# معاونت حفاظت و پیشگیری از حریق

## بررسی مسائل و مشکلات

سازمان آتش نشانی و خدمات ایمنی شهرداری تهران

دلایل عدم تایید  
نقشه های معماری

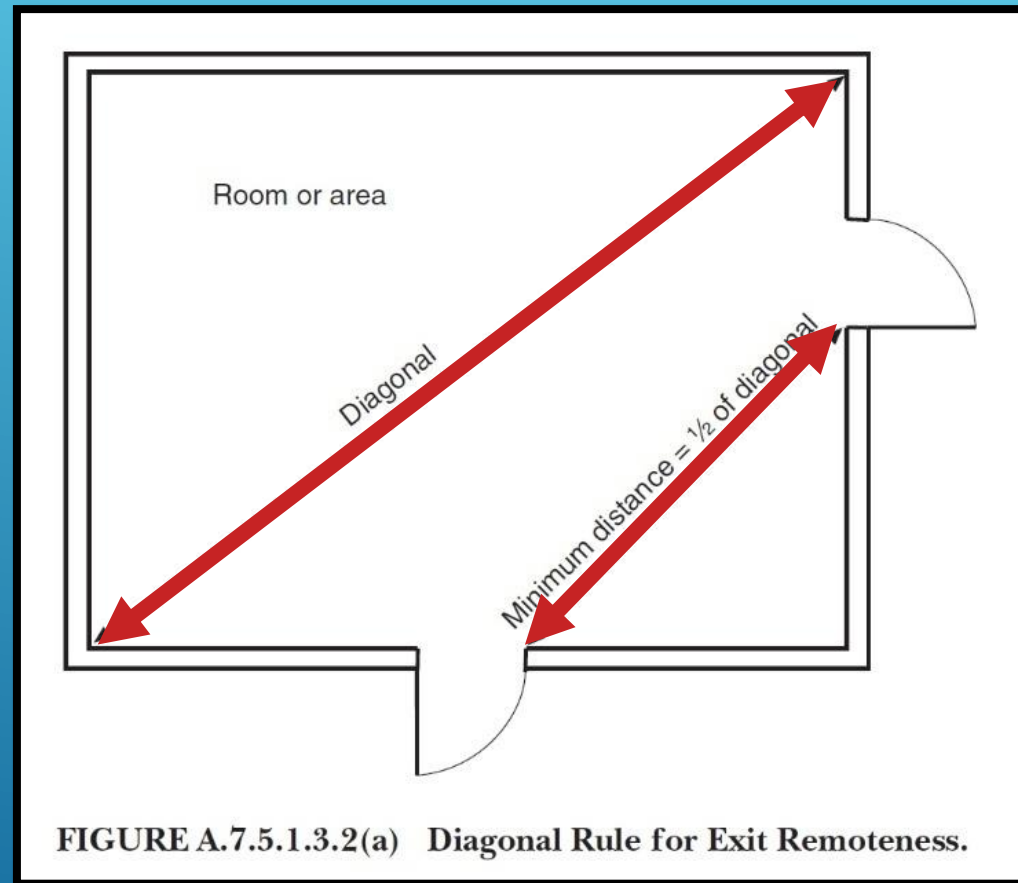
راهرو با طول بالای ۳۰ متر به جهت جداسازی فضاها  
میبایست مجهز به درب ضد حریق گردد

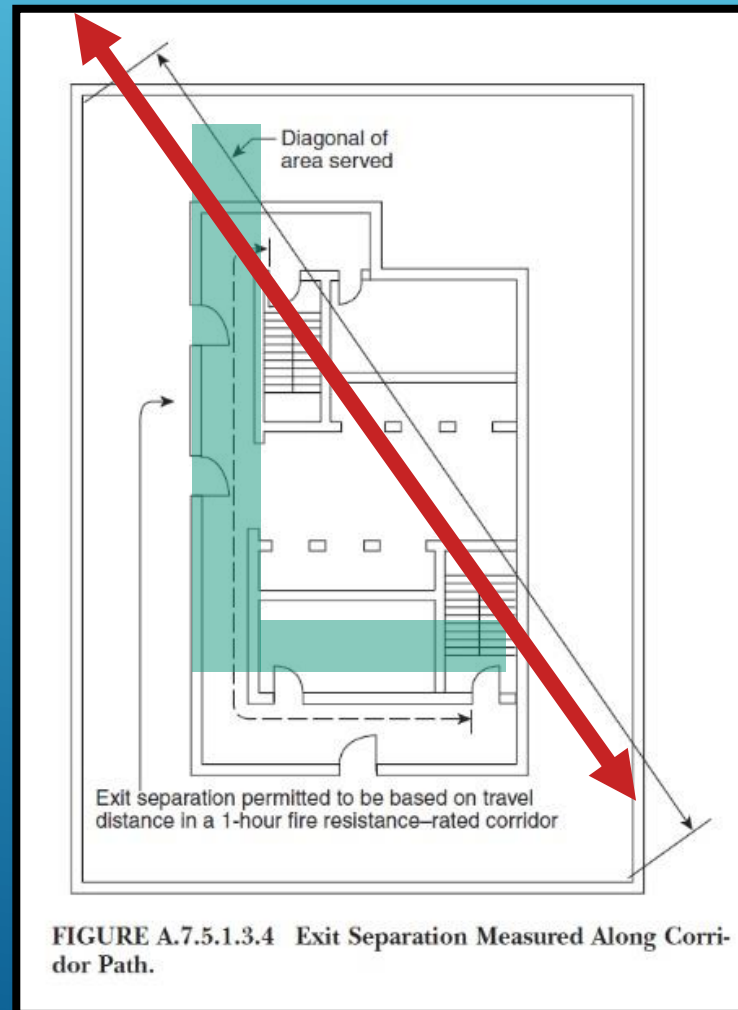
فاصله ۲ خروج از همدیگر می بایست از نصف بزرگترین قطر ساختمان بیشتر باشد

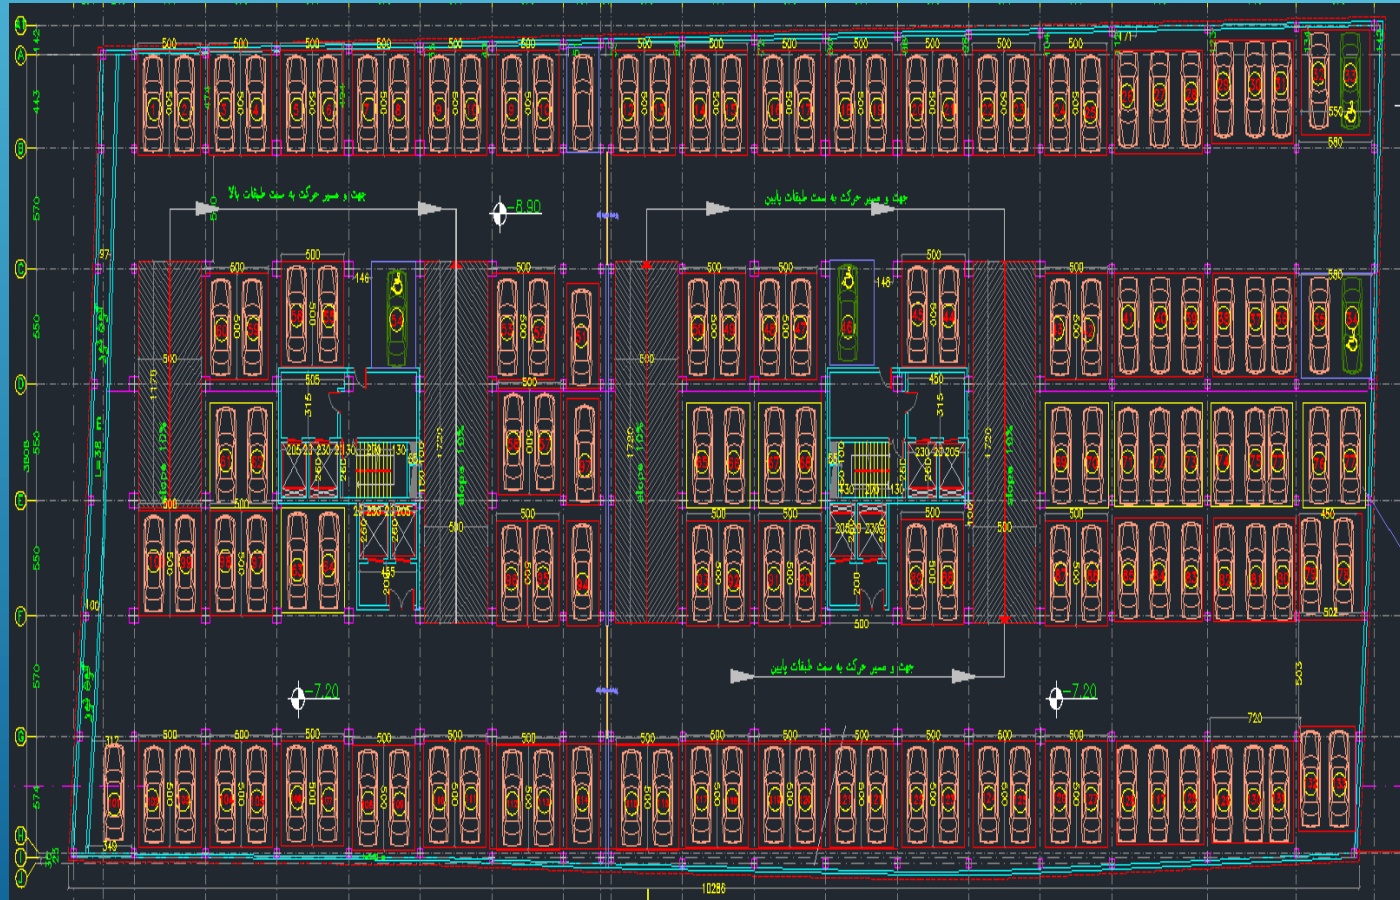
در صورتی که ۲ خروج به وسیله راهرو مقاوم حریق به میزان ۱ ساعت به هم مرتبط باشند ،  
مسیر پیمایش ملاک اندازه گیری فاصله بین ۲ خروج می باشد

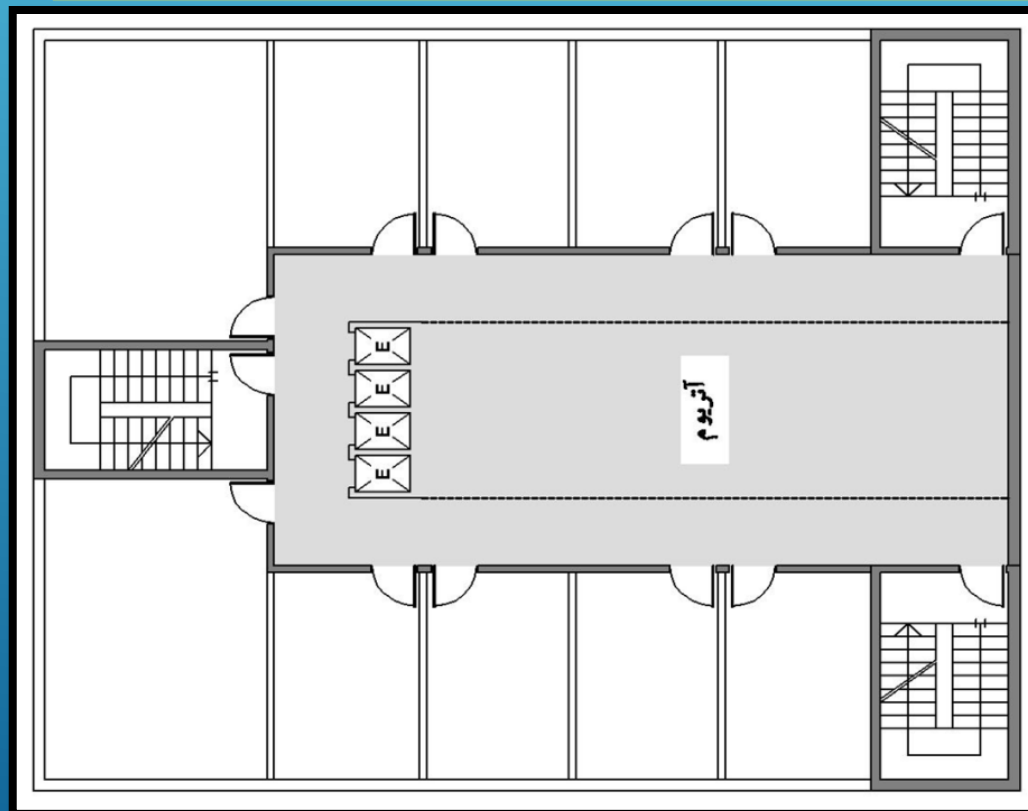
در صورت الزام به زون بندی مطابق با ضوابط زیرزمینها و پارکینگها میبایست هر زون به یک دستگاه پلکان و آسانسور دسترسی داشته باشد ( فقط پارکینگها - ۲۰۰۰ مترمربع - عمق ۱۸)
